710 - INSP  
 ISO/IEC 17020  
 Origineel verslag

## Verkoop [Afd 8.4.2]

Verslagnummer: 28/01032024/32175/1/1

Brakelstraat 48, 9830, Sint-Martens-Latem  
 (België)

## Elektrisch bord

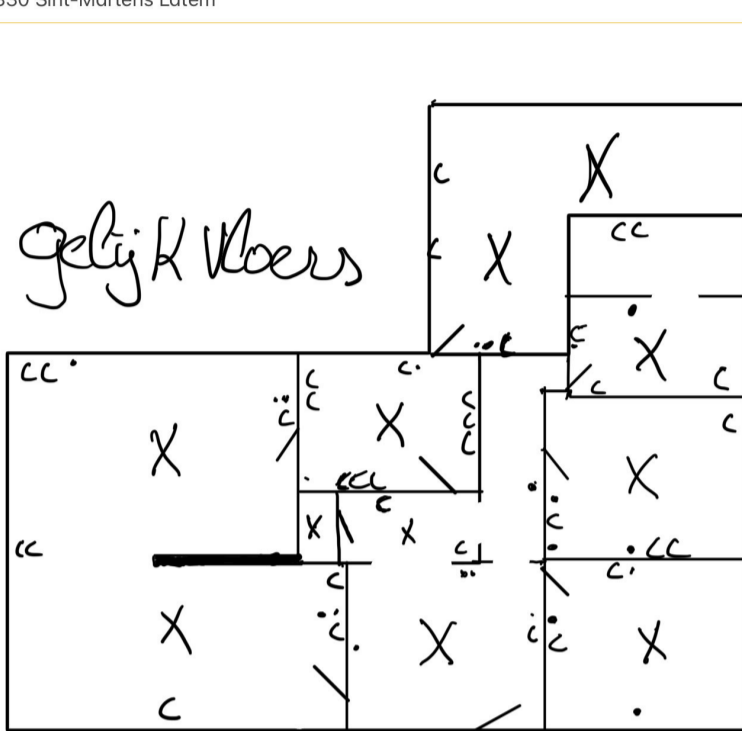
- De beschermingsgraad van de ruimte moet ten minste IPXX-D zijn voor ruimtes publiek toegankelijk en IPXX-B voor gewone ruimtes. – oAfd 4.2.2.3
- Het elektrische bord beschikt niet over een afdoende beschermingsplaat [oAfd 5.3.5.1]

- De penautomaten van hetzelfde circuit zijn niet van dezelfde nominale grootte. – oAfd 5.3.5.5
- De houders van de penautomaten zijn niet uitgerust met een kaliberstuk. – oAfd 5.3.5.5.a
